DELIBERAZIONE DELLA GIUNTA REGIONALE 30 gennaio 2019, n. 155

Dlgs.152/2006 ssmmii, LR 11/2001 ssmmii, (IDVIP_4078) Proced. di VIA di competenza Statale. Imp. di energia elettrica da fonte eolica, di potenza comples. pari a 43,20MW (12 WTG) da realiz. nel comune di Ascoli Satriano, comprensivo di opere di connes. alla RTN ricadenti nel territorio di Deliceto. Proponente: Wind Energy Ascoli Srl Parere Regione Puglia ex art.24 comma 3 del Dlgs n. 152/2006 e ssmmii.

OGGETTO: D.Lgs. n. 152/2006 e s.m.i. e L.R. n. 11/2001 e s.m.i. - Valutazione di Impatto Ambientale di un progetto di un Parco Eolico costituito da dodici aerogeneratori da installare nel comune di Ascoli Satriano (FG) e con opere di connessione ricadenti anche nel comune di Deliceto (FG).
Proponente: WIND ENERGY ASCOLI S.r.l.

Figura 4 vista dell'impatto cumulativo

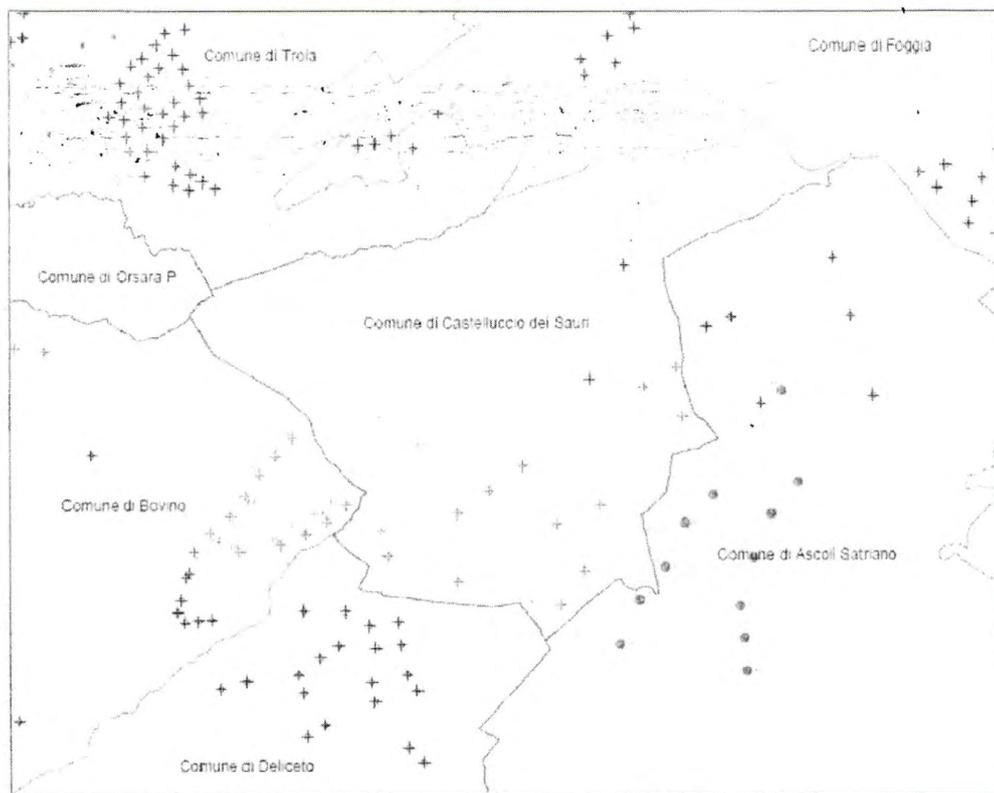
Dalla analisi degli impatti cumulati si evince innanzitutto come, nel raggio pari a 50 volte lo sviluppo verticale complessivo dell'aerogeneratore, ricadono altre torri, mentre non è riportata la verifica della eventuale presenza di impianti fotovoltaici nel perimetro di 2 km rispetto alle turbine di progetto; la presenza di impianti in tali aree buffer è da considerarsi una condizione critica, come riportato nelle *Linee guida per la valutazione della compatibilità ambientale - paesaggistica impianti di produzione ad energia eolica*.

Nelle suddette Linee Guida si legge, infatti: *il non soddisfacimento, anche di uno, dei due criteri (eolico > 50 altezza, fotovoltaico > 2 km) determina problematiche che evidenziano una elevata probabilità di esito negativo della valutazione tecnica - incompatibilità con gli obiettivi di protezione - qualora non fossero presenti studi esauritivi sulla valutazione degli impatti cumulativi presentata dall'istante.*

Nel caso in istruttoria, l'inserimento dell'impianto costituito dalle 12 turbine in progetto, di altezza complessiva pari a 180 m, è tale da generare certamente una *co-visibilità*, in quanto l'osservatore può cogliere più impianti da uno stesso punto di vista, anche strade panoramiche e/o punti sensibili visitati di cui il territorio di area vasta è munito.
